ORGANI SHQYRTUES I PROKURIMIT
TELO ZA RAZMATRANJE NABAVKE
PROCUREMENT REVIEW BODY

AKT PËRCJELLËS

Për:	Menaxherin e prokurimit: “Korporata Energjetike e Kosovës”	Kopje:	Paneli Shqyrtues – OSHP Nr. 126/17.
Nga:	Sofije Saramati - Eksperte shqyrtues Zivice Sarkocevic –Ekspert teknik		
Lënda:	Ekspertiza për lëndën “Furnizim me kushineta dhe hilzne”, me nr. të Prokurimit: KEKO 16/356/121.		
Përgjigjeje në ankesë:	OE: N.T.P SNR		
Datë	12.05.2017

RAPORTI I EKSPERTIT SHQYRTUES

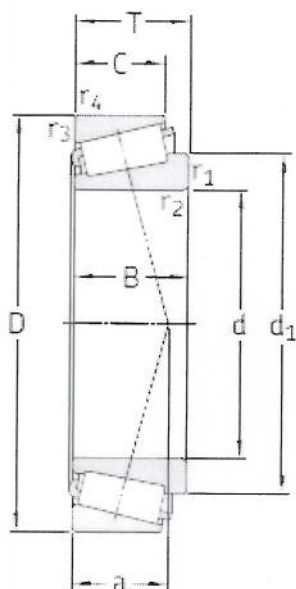
Artikulli 5: Kushineta cilindrike konike e kërkuar me dimensione d=120 mm, D=260 mm, T (B)=68 mm, me shenjën plotësuese e cila ka këtë kuptim: X- dimensionet fundore të ndryshuara në pajtim me ISO 492 1994, J2 kafaz i çelikut me cilindra në mes. Sipas llojit dhe dimensioneve të përshatet kushinetes së ofruar pa shenjën shtesë J.

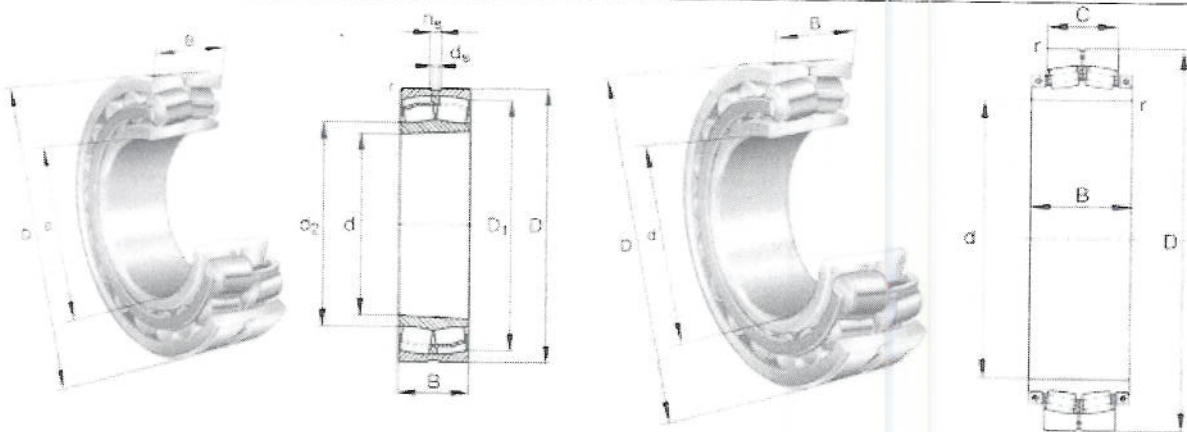
Artikulli 6: Kushineta e kërkuar 23140 H LK/W33 me shenjën sipas prodhuesit FAG, ndërsa në katalog është ofruar 23140 CCK/W 33 (prodhuesi SKF), kushineta e ofruar sipas llojit dhe dimensioneve përputhet me atë të kërkuar si dhe shenjat plotësuese CC- kushineta dyrendore me cilindra simetrik, me unazën e brendshme pa mbështetës (pa shpatull), unaza kryesore (prijëse) lundruese e cila është e qendëruar në unazën e brendshme, dy kafazë nga çeliku i ngjeshur, hapja konike K 1:12, W33- brazdë unazë dhe tri hapje për lubrifikim në unazën e jashtme.

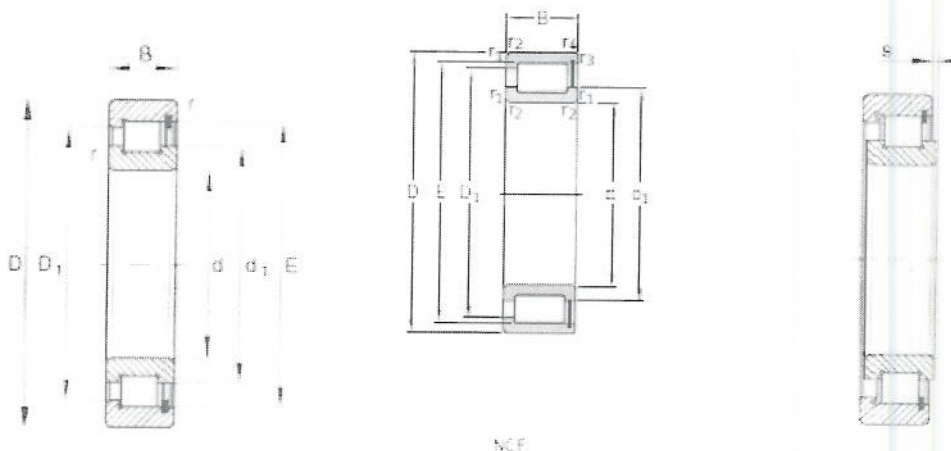
Artikulli 8: Kushineta njërendore cilindrike e kërkuar SL183048, shenja e prodhuesit INA (NCF 3048 C3, shenja sipas SKF), kushineta e ofruar SL 183048 C3 (C3- qartësia e rritur radiale në krahasim me atë normalen, në mes të trupave rotullues dhe unazës së brendshme dhe të jashtme të kushinetes). Dimensionet sipas llojit përputhen me kushineten e kërkuar.

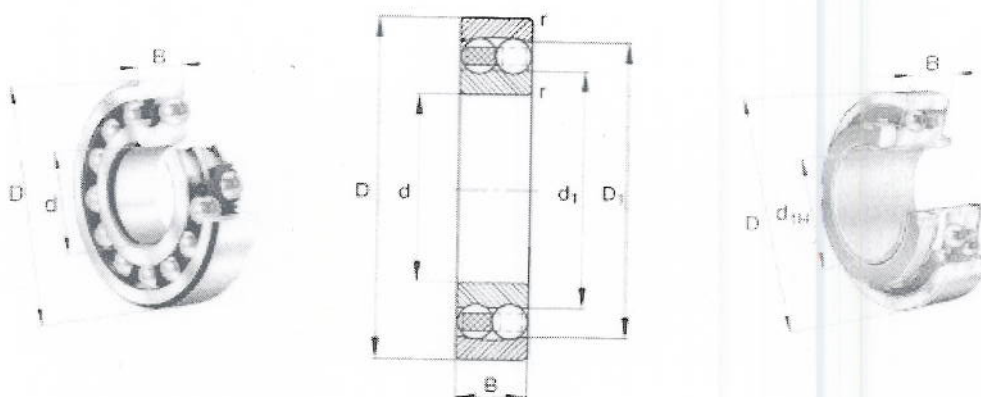
Artikulli 21: Kushineta e kërkuar 1318 është kushinetë dy rendëshe me sfera dhe me dimensione 190 x 90 x 43 mm, dhe me dimensione T=45 mm që mund të shihet në katalog. Kushineta e ofruar përputhet me karakteristika teknike të kërkuara.

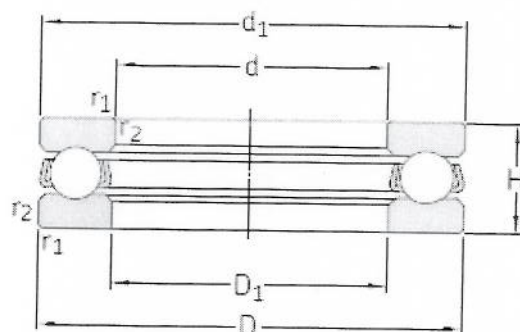
Artikulli 23: Kushineta njërendëshe aksiale me sfera 8316 (5316 sipas SKF e cila e ka numrin referues të rrotullimeve 1700 rps dhe numrin e limituar të rrotullimeve 2400 rpm), është në përputhshmëri me karakteristika teknike të kushinetes 8316 H me të cilën ka ofertuar OE. I rekomandoj OSHP-s që të merr vendimin ku AU do të kthejë në rivlersim vendimin mbi anulimin e tenderit.
